# Zarząd Dróg Wojewódzkich w Bydgoszczy

**Dostawa znaków drogowych oraz słupków prowadzących dla jednostek administrowanych przez Zarząd Dróg Wojewódzkich w Bydgoszczy w 2020 r.**

## Wyjaśnienia do zadanych zapytań z dnia 21.07.2020 r.

Poz. 3. Ogrodzenie U-12 segmentowe – błotołap segment 200x180 cm

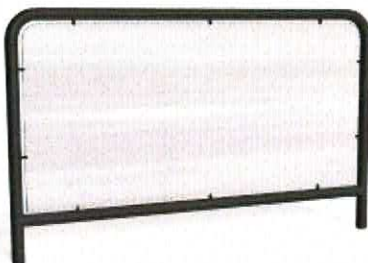
U-12, ogrodzenie segmentowe – błotołap, segment o wymiarach 200x180cm

1. Czy bariera ma być wkopywana, przy przykręcana do podłoża.

2. Proszę o podanie minimalnej średnicy rury oraz min. grubości ścianki rury z jakiej ma zostać bariera.

3. Proszę o podanie wymiarów panelu przeciwbłotnego
4. Elementy stalowe mają być ocynkowane, malowane, ocynkowane i malowane.
5. Proszę o podanie koloru bariery.

Bariera chodnikowa przeciwbłotna (błotochron) z ekranem z poliwęglanu - 200 cm x 180 cm - typ A

Dane techniczne - bariera przeciwbryzgowa (błotochron) - typ A:

długość - 2000 mm (lub inna na życzenie),

wysokość - min. 1800 mm (nad gruntem 1100 mm),

rama główna bariery - rura fi 48,3 mm,

dolna poprzeczka - rura fi 48,3 mm,

wypełnienie - płyta z poliwęglanu komorowego o grubości 4 mm,

mocowanie płyty poliwęglanowej za pomocą 10 uchwytów,

ocynk + malowanie proszkowe - kolor (wg palety RAL - lub inny wybrany kolor),

sposób montażu - BETONOWANIE W GRUNCIE.

Poz. 6. Bariera typ olsztyński

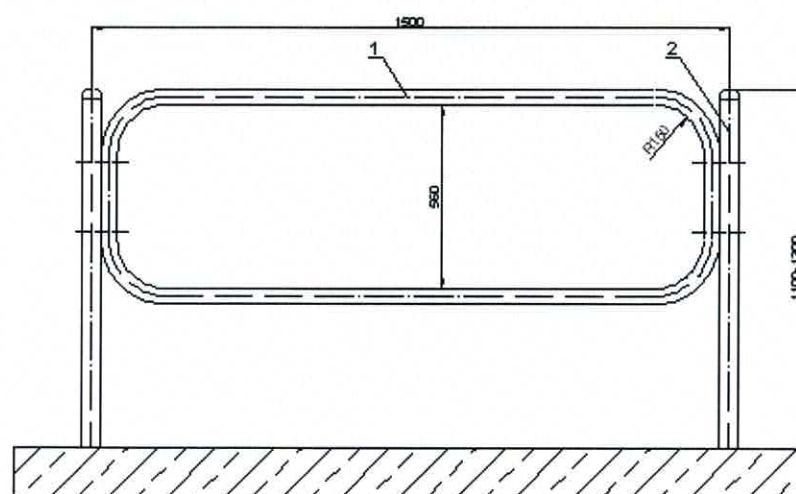
bariera typ olsztyński

1. Czy bariera ma być wkopywana, przy przykręcana do podłoża.
2. Proszę o podanie minimalnej średnicy rury oraz min. grubości ścianki rury z jakiej ma zostać bariera.
3. Proszę o podanie wymiarów dla bariery.
4. Elementy stalowe mają być ocynkowane, malowane, ocynkowane i malowane.
5. Proszę o podanie koloru bariery.

Dane techniczne - bariera wygradzeniowa typ olsztyński rurowa fi 48 ZN ocynkowana ogniowo

Wysokość po zamontowaniu 1100 mm,

Długość L-1500 mm,

Średnica rur pochwyty fi 48,3 mm

Poprzeczka zamykająca wypełnienie z rury fi 60,3

Kolor: żółty

Materiały: stal

Zabezpieczenie: cynkowanie ogniowe

Montaż: zabetonowanie w podłożu

1 - rura  $\varnothing 48,3 \times 3,2$   
2 - rura  $\varnothing 60,3 \times 3,2$
